Lagos da Cidade Lacustre da 2ª Fase do Plano de Urbanização de Vilamoura

Verificação da Conformidade Ambiental do Projeto de Execução

Parecer da Comissão de Avaliação

Outubro de 2017

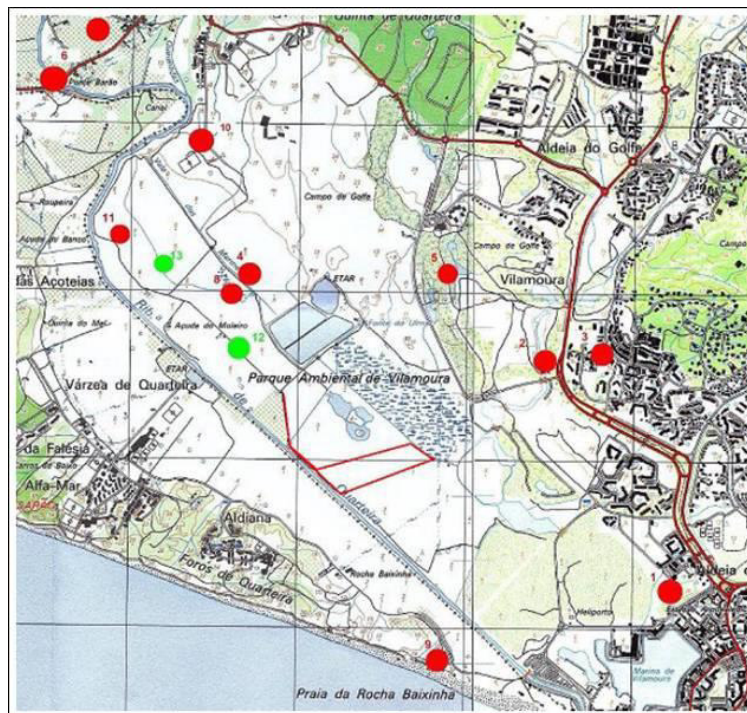
As medidas de minimização preconizadas quer neste relatório final de trabalhos arqueológicos, quer no ponto 7 da DIA que lhes deu origem, encontram-se vertidas na Secção 6 - Plano Gestão Ambiental de Obra (medidas C2, C20, C25 e C40). Correspondem essencialmente a uma nova prospeção dos caminhos de acesso e à sinalização da ocorrência n.º 2 [n.º 13 na carta de síntese]. No entanto, este plano não integra uma Carta de Síntese autónoma com a implantação de todas as ocorrências patrimoniais (ver figura seguinte), lacuna que deve ser corrigida.
